SITZUNG DES TECHNISCHEN AUSSCHUSSES

Bebauungsplan nach § 13a BauGB mit Satzung über örtliche Bauvorschriften
"Silcherschule"
im Stadtteil Endersbach

Billigung des Bebauungsplanentwurfs mit örtlichen Bauvorschriften
Billigung der Zwischenabwägung
Beschluss der Offenlage

Bebauungsplanentwurf

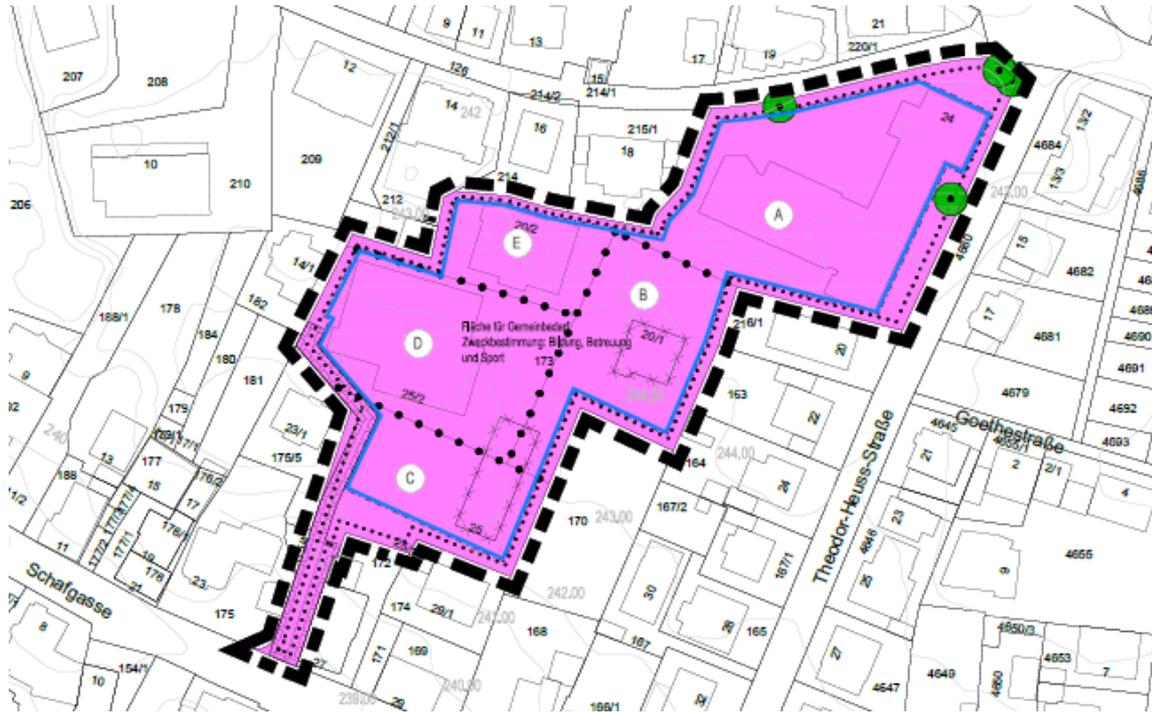
Der BUND-Weinstadt fordert deshalb zu überprüfen, ob nicht mehr als lediglich vier Bestandsbäume (siehe Planskizze) erhalten werden können.

„Eine mögliche Erhaltung der Bestandsbäume wurde bereits im Vorfeld der Planung geprüft. Auf Grund der **beengten Grundstückszuschnitts**, der bereits **vorherrschenden Erschließungsleitungen**, der **geplanten Arealerschließung** und der **notwendigen Baugrubenausbildung sowie Baustelleneinrichtung und Andienung der Baustelle** ist ein Großteil des **Baumbestandes im Plangebiet nicht zu erhalten**. Dementsprechend wurde bei der Planung der Freianlagen eine entsprechende Anzahl an Neupflanzungen eingeplant, unter Berücksichtigung der Leitungstrassenführung. Gem. aktueller Planung sind **10 Baumpflanzungen** festgesetzt.

Änderungen im Lageplanentwurf nach frühzeitiger Beteiligung

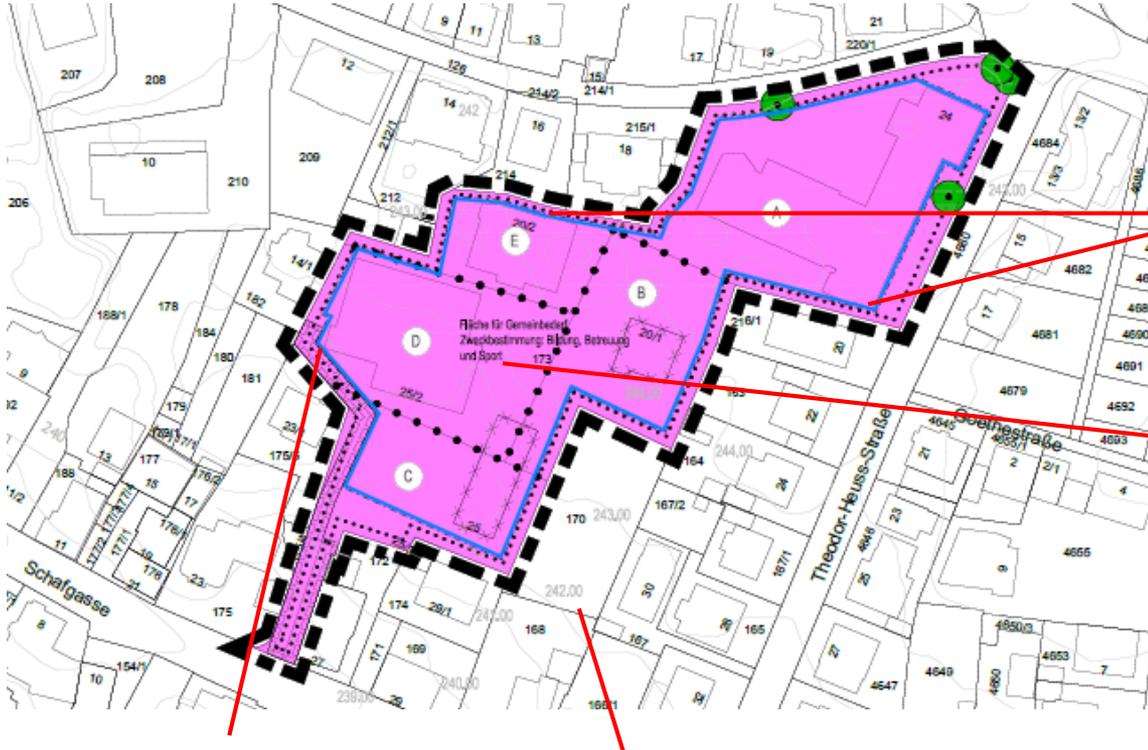
Die Baugrenze wurde so angepasst, dass die Bestandsgebäude komplett innerhalb der überbaubaren Grundstücksfläche liegen.

Zur Verdeutlichung wurde in die Gemeinbedarfsfläche die Zweckbestimmung „Bildung, Betreuung und Sport“ eingetragen. Diese Zweckbestimmung gilt für den gesamten Geltungsbereich.

Die Angabe über die Gesamtgröße des räumlichen Geltungsbereiches wurde auf dem Plan ergänzt.

Die aktuellen Rechtsgrundlagen sind auf dem Plan abgebildet.

Das bisher Geh- und Fahrrecht wurde um ein Leitungsrecht ergänzt.

Zur besseren Bestimmbarkeit der maximalen Gebäudehöhe wurden die Bestandshöhenlinien um die Meterangaben ü NN. ergänzt.
